DĖL PIRKIMO DOKUMENTŲ PAAIŠKINIMO IR PATIKSLINIMO_4

Akcinė bendrovė „Via Lietuva“ (toliau – perkančioji organizacija) vykdo viešojo pirkimo „*Krašto kelio Nr. 144 Jonava–Kėdainiai–Šeduva ruožo nuo 17,565 iki 23,070 km kapitalinis remontas*“ (Pirkimo ID 4476009), atliekamo atviro konkurso būdu, procedūras ir, atsakydama į tiekėjų klausimus*, teikia pirkimo dokumentų paaiškinimus/patikslinimus.

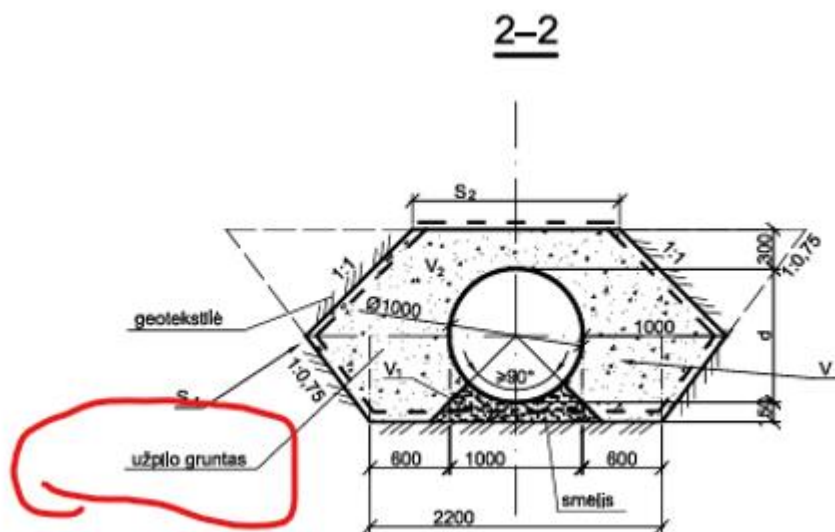
Prašome patikslinti, ar betoninių antgalių kiekiai nurodytose pozicijose nėra per maži, atsižvelgiant į pralaidų skaičių:

3.4.3 Betoninių antgalių įrengimas – 16 vnt. (nurodyta, kad yra 18 vnt. pralaidų)

3.5.2 Betoninių antgalių įrengimas – 29 vnt. (nurodyta, kad yra 18 vnt. pralaidų)

Į šiuos klausimus buvo atsakyta anksčiau.

Darbų kiekių žiniaraštyje (DKŽ) 3.4.3 eilutėje kiekis išskaidytas į 2 atskiras pozicijas, bendras skaičius lieka 16 vnt.

DKŽ 3.5.2 eilutės kiekis patikslintas į 36 vnt.

Patikslintas DKŽ pridedamas.
